- ANLA - RESOLUCIÓN N° 001305 (28 JUN. 2024)

“Por la cual se decide una solicitud de modificación de Licencia Ambiental y se toman otras determinaciones”

La sociedad ALO SUR S.A.S., mediante radicado 20236200698252 del 04 de octubre de 2023, solicitó la modificación de la Licencia Ambiental otorgada mediante la Resolución 1262 del 23 de diciembre de 1997 y ajustada por la Resolución 550 del 23 de abril de 2018, para el proyecto *“Construcción del Sector Sur de la Perimetral de la Sabana en el Tramo Intersección Autopista del Sur - Río Bogotá”*. Dicha solicitud surtió el siguiente:

Figura 78. Zonificación ambiental del proyecto medio abiótico

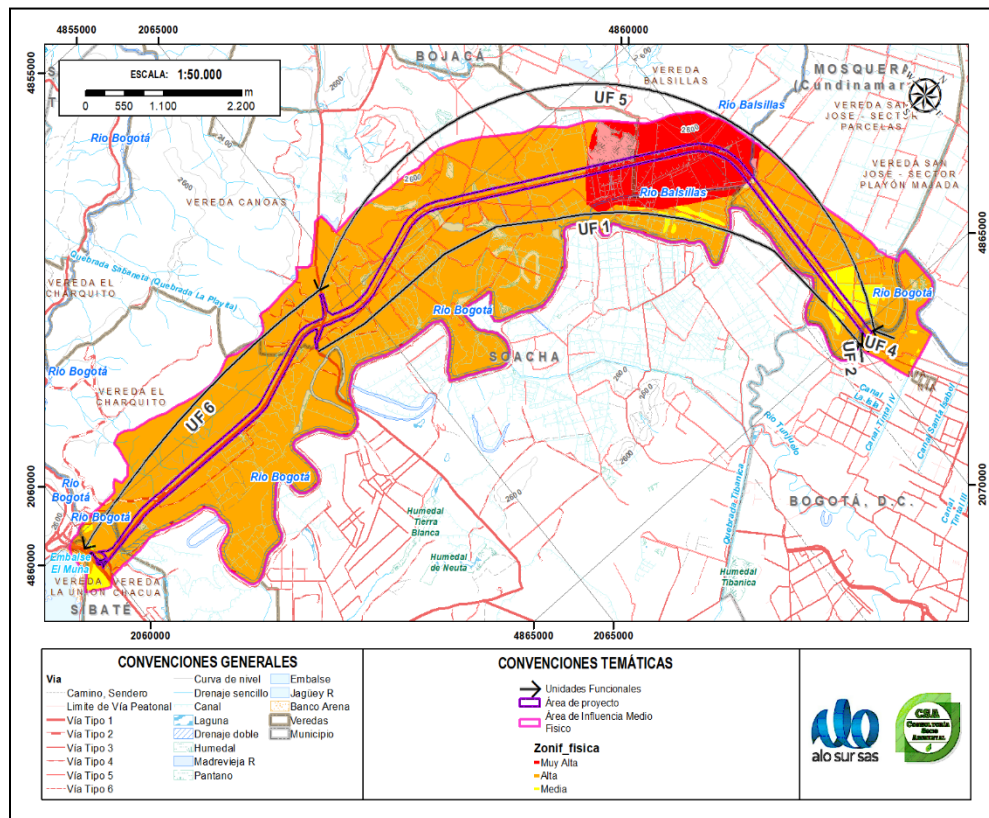
Es clave resaltar que la zona pantanosa del K39+800 fue un área considerada en los análisis previos como posiblemente sensible desde diferentes componentes, lo que se corrobora y representa acertadamente en la zonificación del medio; ya que, se localiza al noroeste del área de influencia donde la zonificación ambiental resultante es muy alta (la mayor categoría obtenida).

Figura 79. Zonificación ambiental del proyecto medio biótico

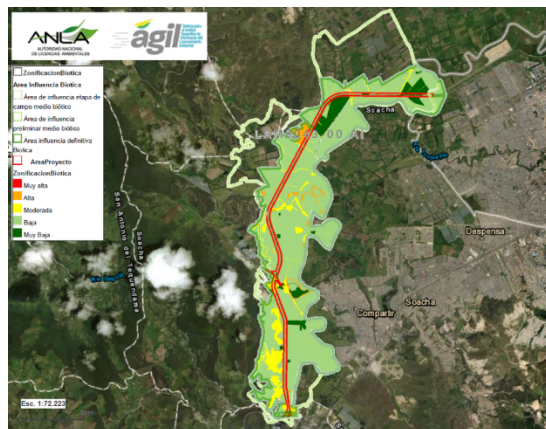
Teniendo en cuenta los resultados de sensibilidad e importancia de los diferentes componentes analizados se encuentra que es Muy Alta (Rojo) las áreas con coberturas de Cuerpos de agua naturales (Ríos) y los Pastos arbolados y Plantación de latifoliadas, seguido de Alta (Naranja) donde se asociaron áreas de cobertura como Pasto limpios, Pastos enmalezados, Hortalizas, Zonas pantanosas, Cuerpos de agua artificiales, para valoración Moderada se encuentran Mosaico de cultivos, Mosaico de pastos con espacios naturales, Herbazal abierto rocoso, Maíz, Cultivos confinados, Red vial y terrenos asociados; se presentó una baja sensibilidad para Zonas industriales, Áreas deportivas, Tejido urbano discontinuo, Explotación de materiales de construcción, Tierras desnudas y degradadas, estos resultados pueden ser coincidentes con lo evidenciado en la visita de evaluación; no obstante, para las cobertura de Herbazal abierto rocoso debería ser incluida en una zonificación Alta teniendo en cuenta lo antes expuesto. Por lo cual el Equipo Evaluador Ambiental en el capítulo de zonificación de manejo ambiental realizará los ajustes correspondientes.

Figura 1. Zonificación de manejo ambiental del proyecto “Construcción del Sector Sur de la Perimetral de la Sabana en el Tramo Intersección Autopista del Sur - Río Bogotá”.

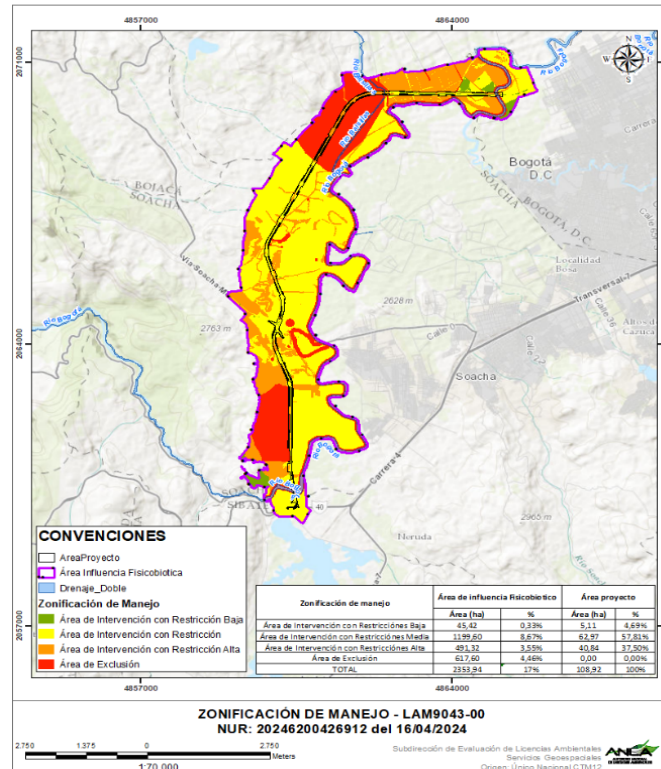
A continuación, se presenta la figura de la zonificación de manejo ambiental ajustada de acuerdo con las consideraciones de esta Autoridad para el proyecto “Construcción del Sector Sur de la Perimetral de la Sabana en el Tramo Intersección Autopista del Sur - Río Bogotá”:
